2025年10月24日
株式会社スリーボンド
サプライチェーンマネジメント本部
サプライチェーンマネジメント企画部

不燃性エアゾール商品「包装仕様変更」の件

商品名	容量
①	ThreeBond 6651F (不燃性ブレイクパツクリナー)	180g

【別紙：チューブ付きボタンの貼り付けテープ変更】

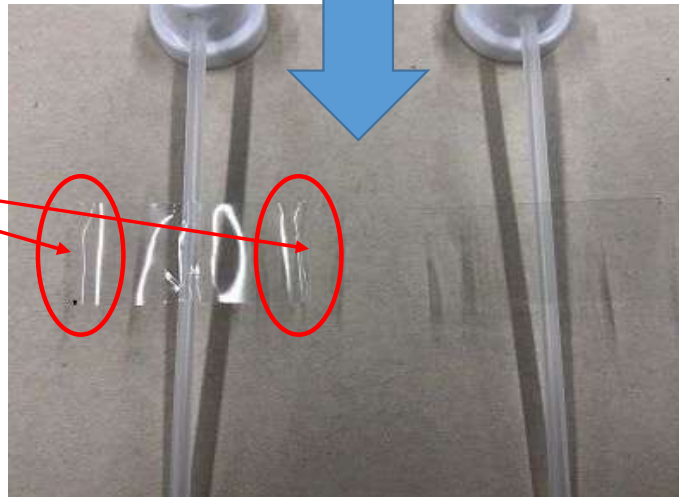
【現行】セロハンテープ止め（人手）

厚さ：0.05mm、幅：18mm

長さ：40～45mm

カット面：歯形(ギザギザ)有り

【変更】PETテープ止め（自動機）

厚さ：0.05mm、幅：20mm

長さ：35mm

カット面：直線

変更：自動化
PETテープ止め
